## Projekt Brenner-Nordzulauf im gemeinsamen Planungsraum Trassenauswahlverfahren mit Öffentlichkeitsbeteiligung

### PROTOKOLL

Thema:	<b>20. Sitzung des Gemeindeforums Süd 2</b>
Datum und Uhrzeit:	24.06.2020, 15:30-17:30 Uhr
Ort:	FH Kufstein, Gemeinde Kufstein
TeilnehmerInnen (ohne Titel)	Alois Holzmaier (Oberaudorf) Max Resch (Oberaudorf) Katharina Kern (Oberaudorf) Bernhard Wenger (Oberaudorf) Hajo Gruber (Kiefersfelden) Christian König (Kiefersfelden) Andreas Wehner (Kiefersfelden) Stefan Hirnböck (Neues Mitglied aus Oberaudorf) Manuel Gotthalseder (DB Netz AG) Sven Madlung (DB Netz AG) Lisa Eberle (DB Netz AG) Peter Hofer (ÖBB Infra) Peter Kölbach (ÖBB Infra) Alexander Buchner (IPBN) Sabine Volgger (clavis) Carina Röder (clavis)

## Variante **Oliv** östlich der BAB A93 (Vorschlag Nr. 27, 68)

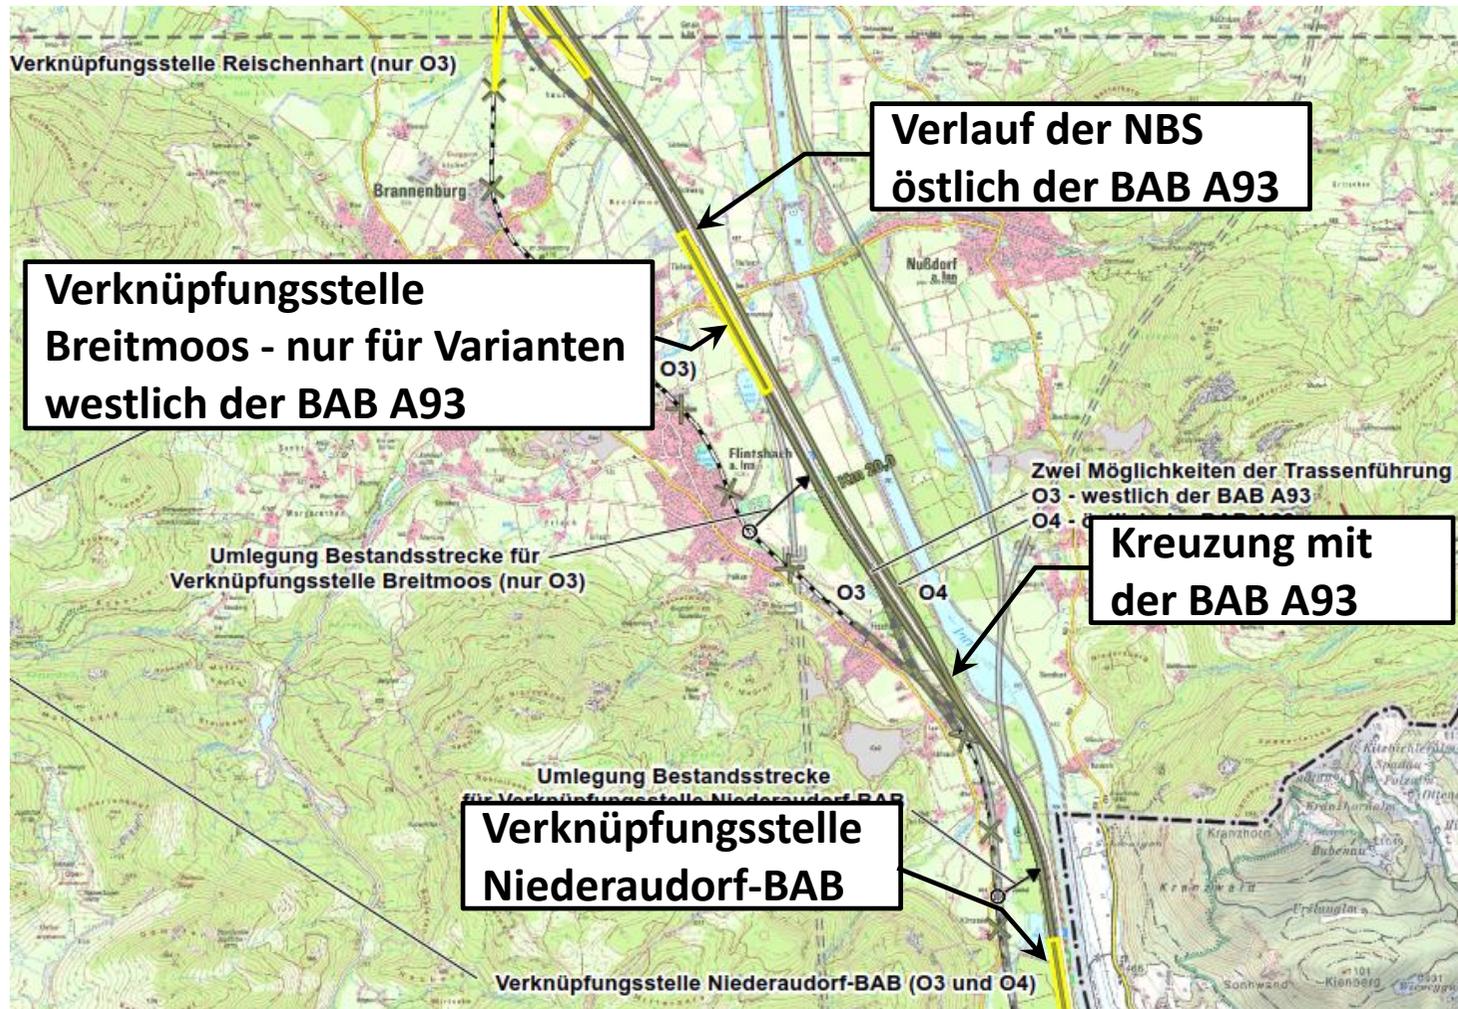
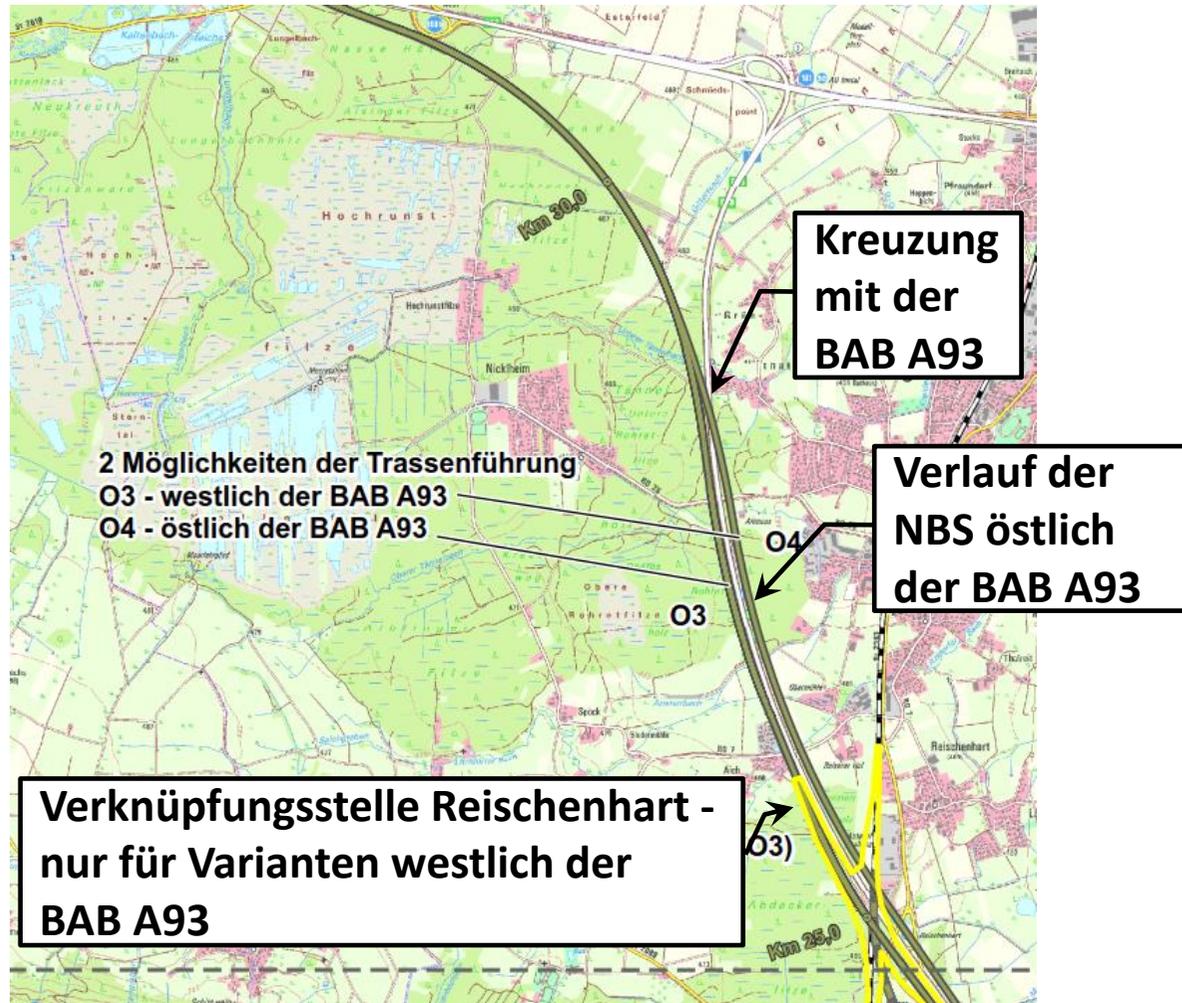
*Ein Forenmitglied fragt, ob die Kreuzung mit der BAB oberhalb oder unterhalb erfolgt?*

- Der Planer antwortet, dass man sich beides anschauen muss. Per se ist beides möglich. Es gilt im Zuge des Trassenauswahlverfahrens zu prüfen, welche Möglichkeiten es gibt.

# Werkstätten-Blick: NBS unterquert BAB A8 (Varianten **Gelb/Oliv/Türkis**) Zu beachtende Konfliktbereiche (Auswahl)

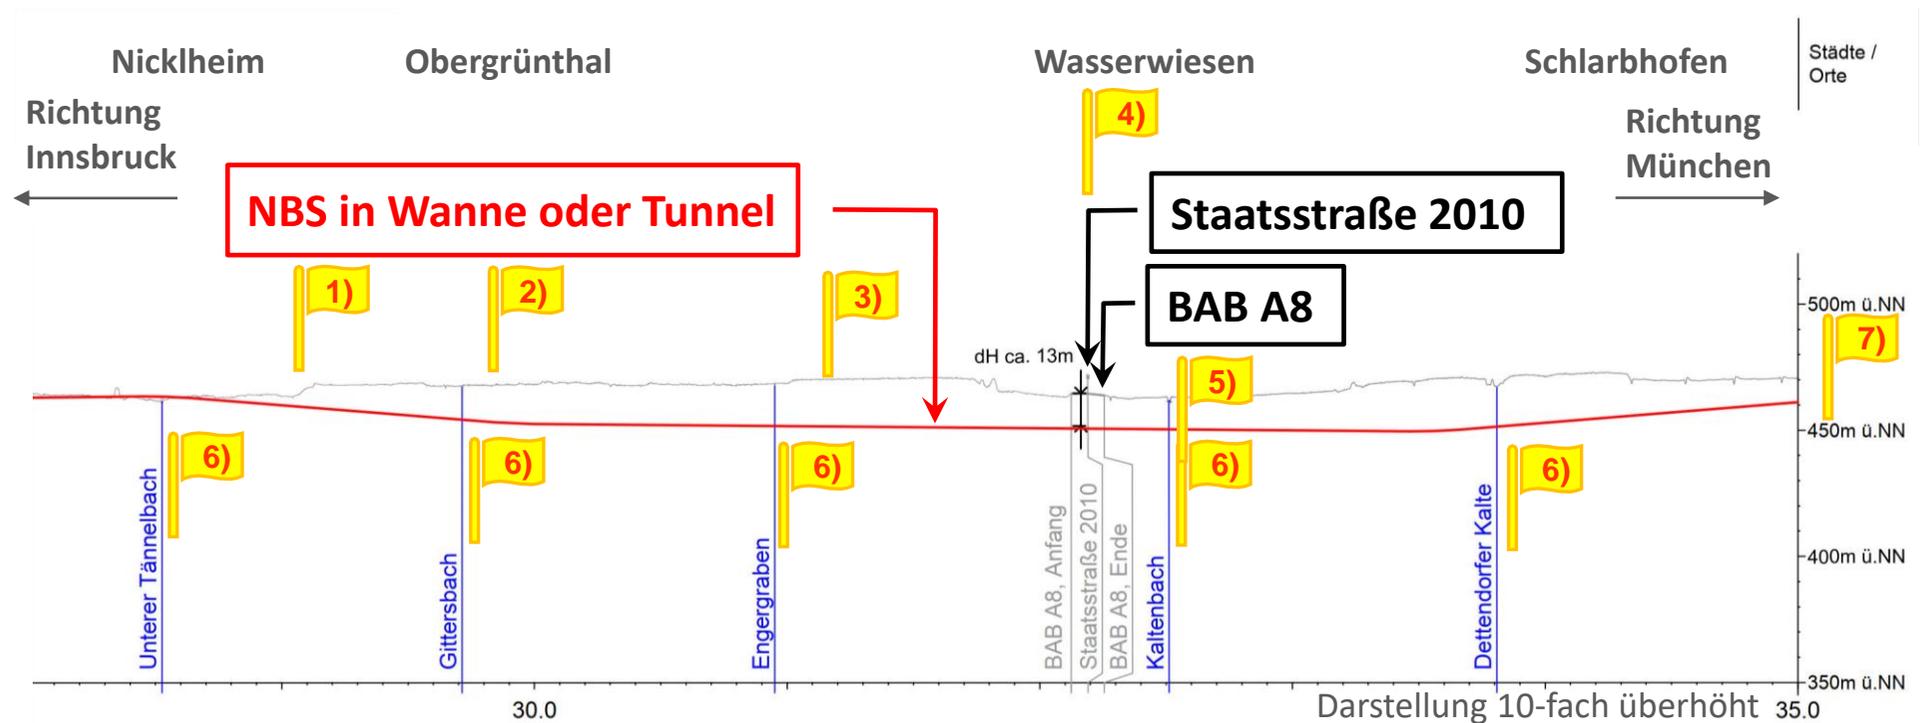
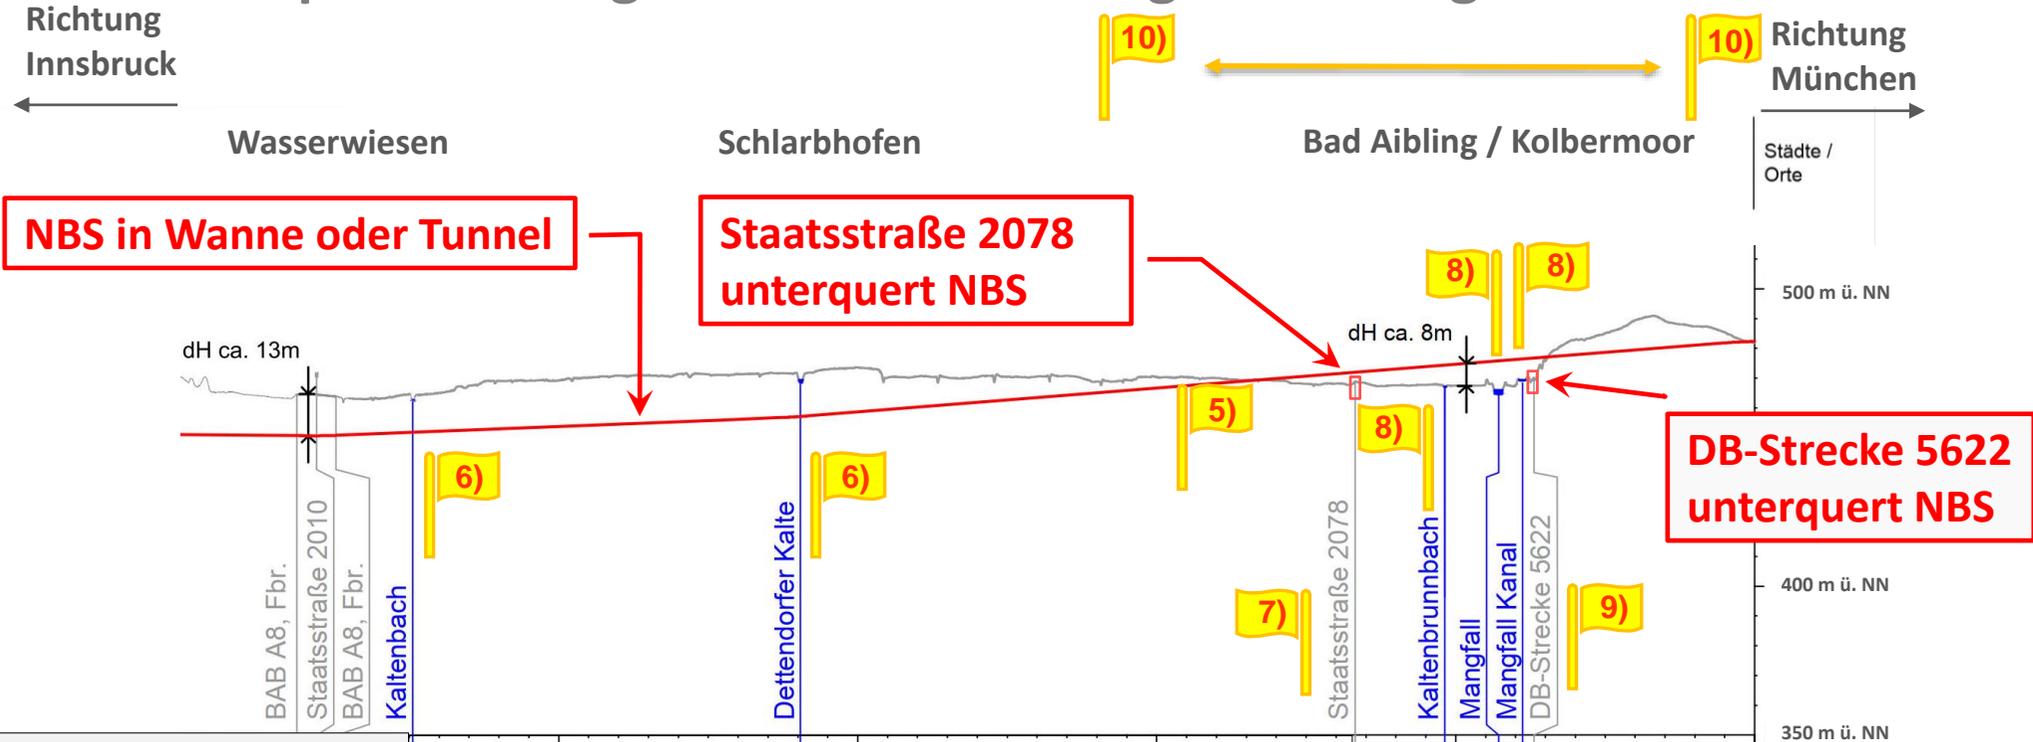
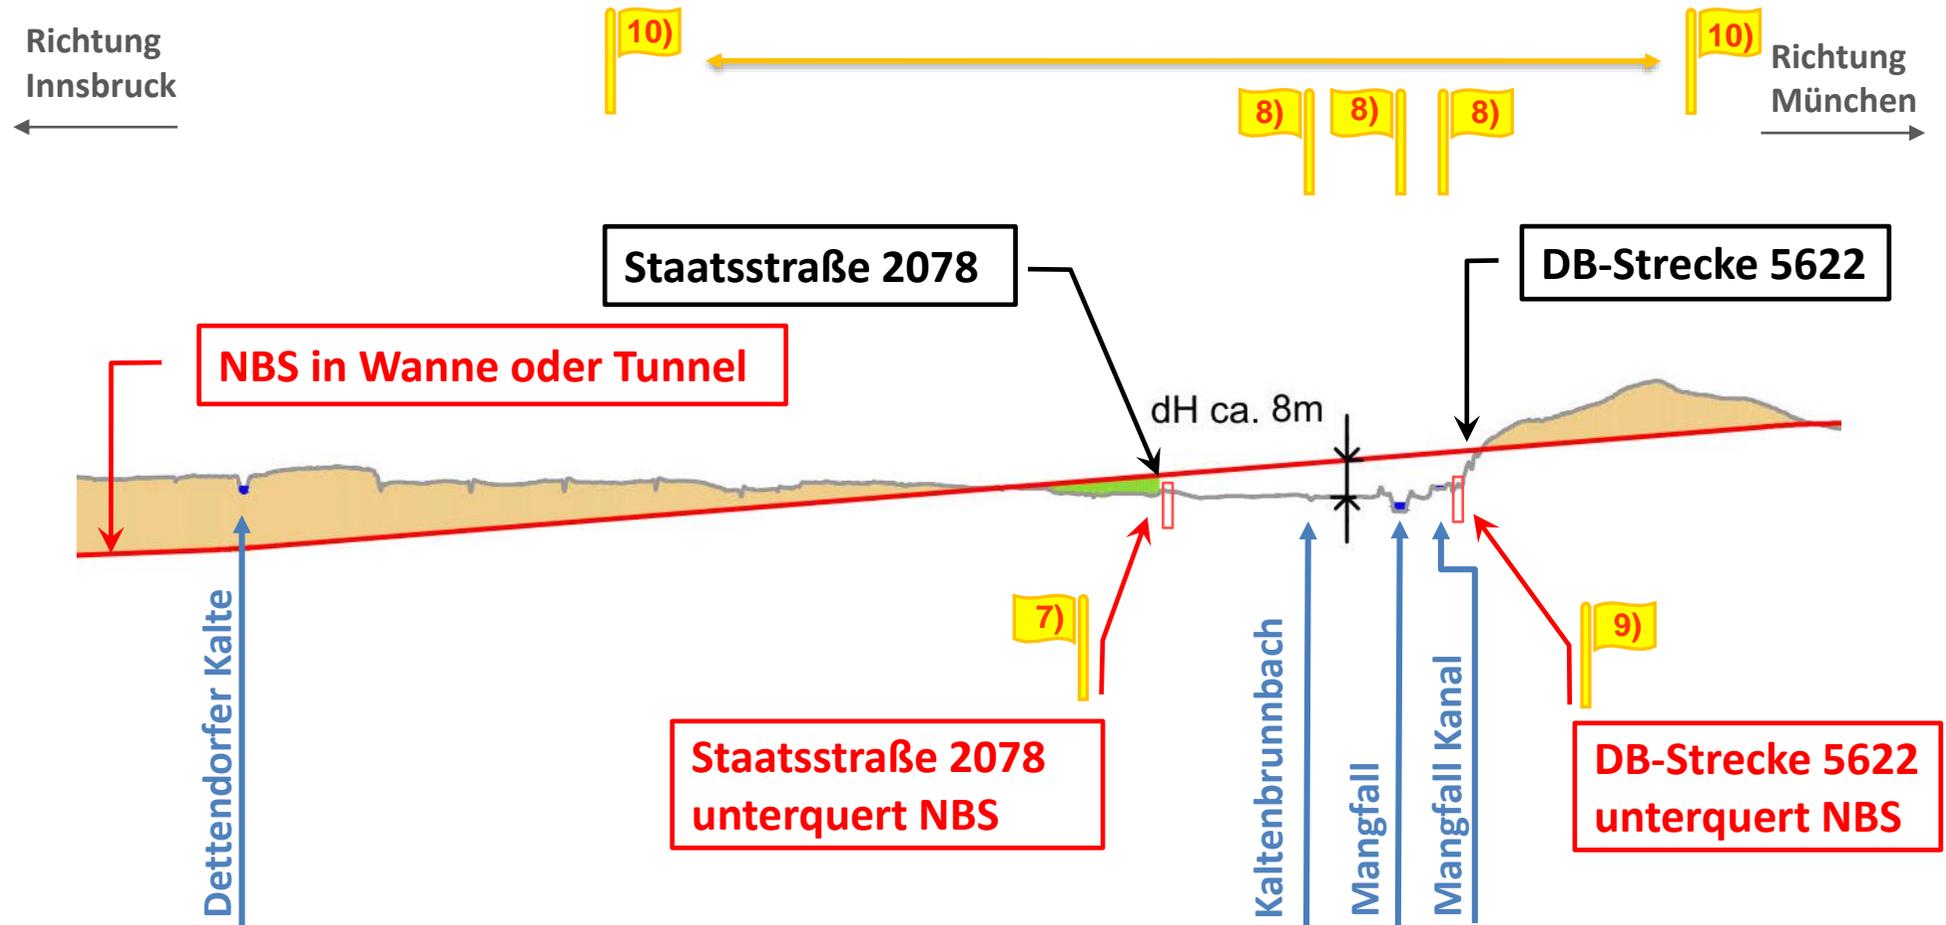
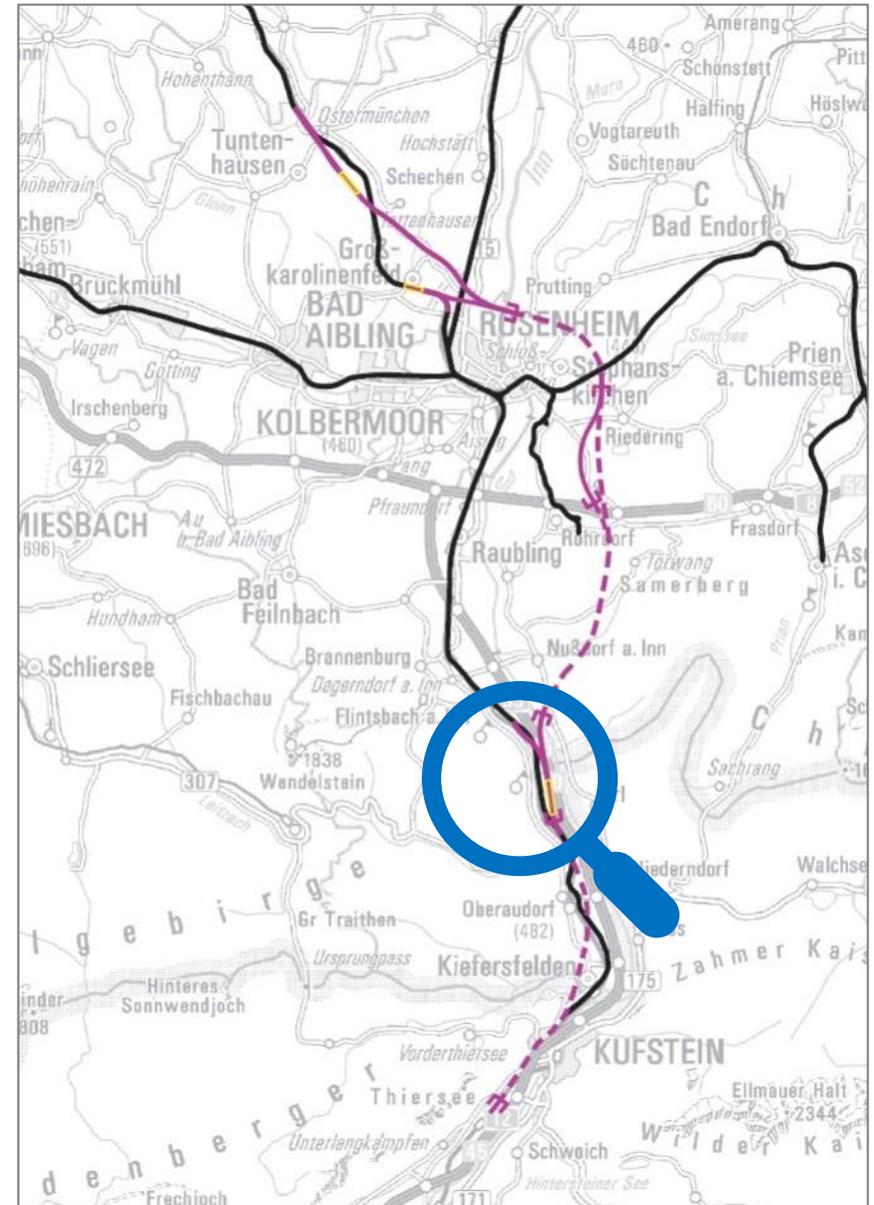
*Ein Forenteilnehmer möchte wissen, was hier technisch machbar heißt? Kann man sich darunter eine Einhausung vorstellen?*

*Welcher Abstand muss mindestens bei Gebäuden eingehalten werden?*

*Wie kann eine unterirdische Querung der Autobahn bei Seeton funktionieren? Bräuchte man hier nicht eine schwimmende Wanne und ist dies somit kein Ausschlusskriterium?*

- Der Planer antwortet, dass direkte Betroffenheiten nicht betrachtet werden. Technisch machbar heißt, es liegt kein Ausschlusskriterium vor.

- Der Planer antwortet, dass eine Vorbeiführung zumutbar nahe möglich sein muss. Beispielsweise könnte eine Stützwandlösung vorgesehen werden.
- Die Projektleitung ergänzt, dass es keinen der Bahn rechtlich bekannten Mindestabstand zu einem Gebäude gibt.

- Der Planer antwortet, dass das auch das Fazit der Planungen ist. Eine Unterquerung drängt sich nicht auf und wird daher nicht weiterverfolgt.
